コーニングインターナショナル株式会社
ライフサイエンス事業部

<<Axygen PCRプレート印字変更のお知らせ>>

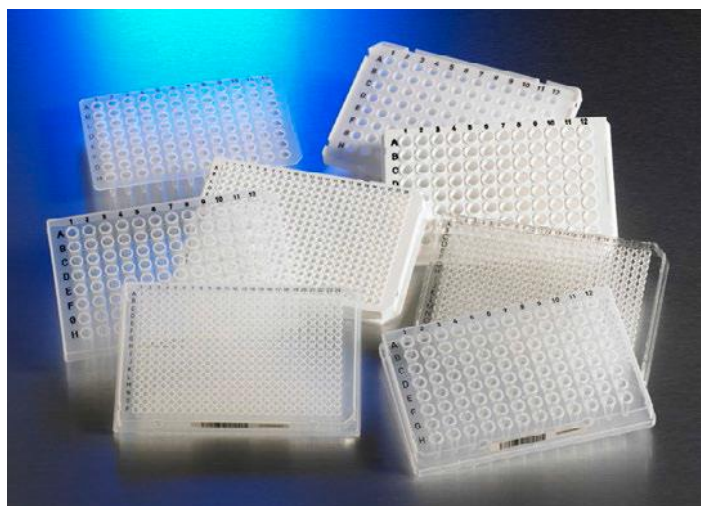
さて、この度、「Axygen PCRプレート」の印字が黒色印字へ変更となります。ウェル番号とアルファベットが黒色印字されることで、識別しやすくなりました。

上記ロット番号以降、黒色印字プレートに切り替わります。
